改善箇所説明図

基準不適合箇所

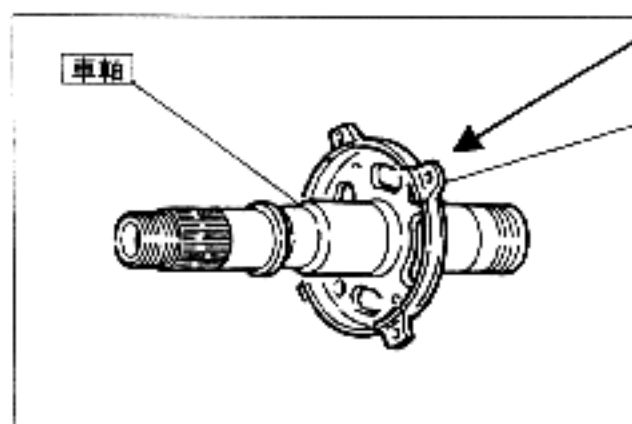
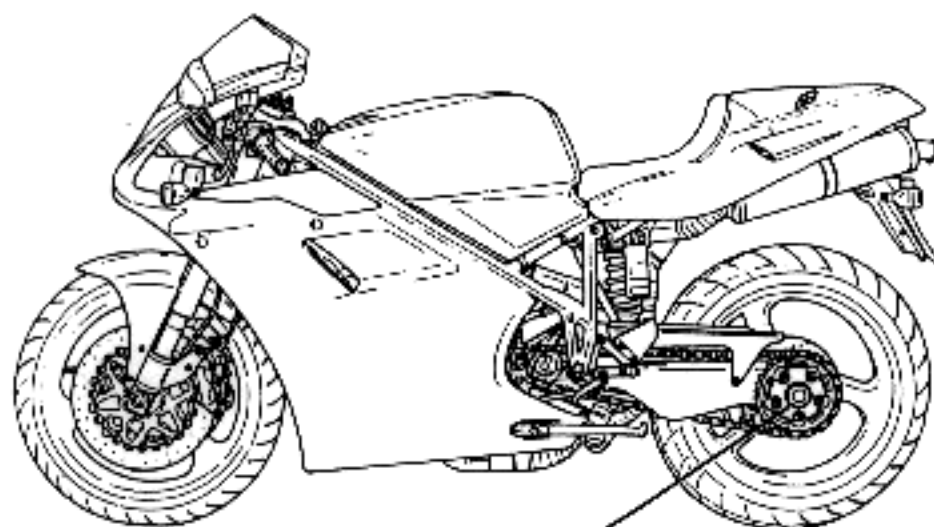
ブレーキディスク取り付けフランジ部

赤色のペイント または “UT” の刻印

後輪用車軸に製造時の鋳造工程に不慮切なものがあるため、そのままの状態で使用を続けると、当該車軸ブレーキディスク取り付けフランジ部に亀裂が生じるものがあり、最悪の場合、車軸が折損し走行不能になるおそれがある。

全車両、超音波診断装置で当該車軸を診断し、不良品に該当する場合は良品と交換する。

交換用車軸には、ドゥカティモーター社が検査したことを意味する“UT”の刻印が車軸のブレーキディスク取り付けフランジ側面部に有り。

超音波診断装置で診断し、不具合がないと確認された車軸に関しては、車軸のブレーキディスク取り付けフランジ側面部に赤色のペイントを塗布。
